产品更改通知单	更改前产品型号	更改后产品型号	工序	版本	页数	制订时间
	COBRA4812 (13)	COBRA4812 (13)	产品工艺更改	V2	1/1	2022 - 2 - 8

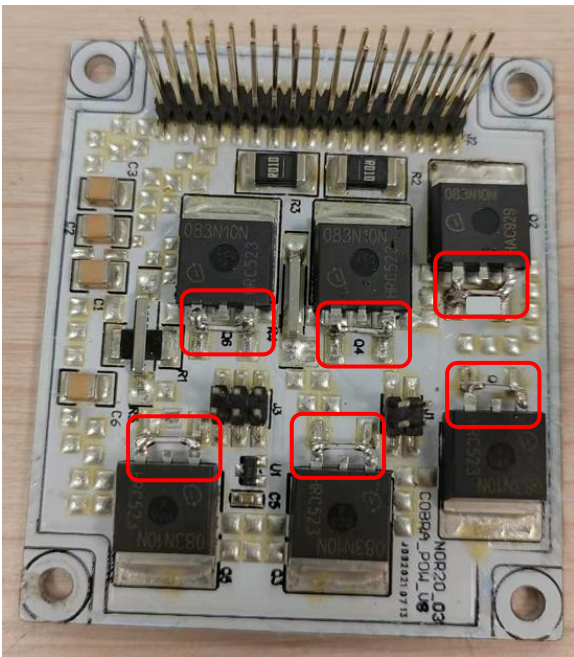
刷三防漆之后，晶振容易受干扰；

COBRA4806 (12) 在插拔上板的时候，容易造成中间的控制板被提升，形成接触不良的情况，结果就会出现电流偏差值故障之类的报警；

2. 在铝基板上 6 只功率管，每只功率管的两个管脚之间，要焊接一个 20K/1206 的电阻（电阻侧立在 MOS 管的管脚之间，要保证焊接过程中，焊锡完全熔化，焊接牢固）；
3. 控制板 晶振的两边、红色方框内的电容，更换为 10P/0603 电容；
4. 将调试完好的铝基板和控制板插接在一起，**确认插针与插座完全插接到位、没有缝隙；**
5. 焊接红色圆圈的 4 根针；
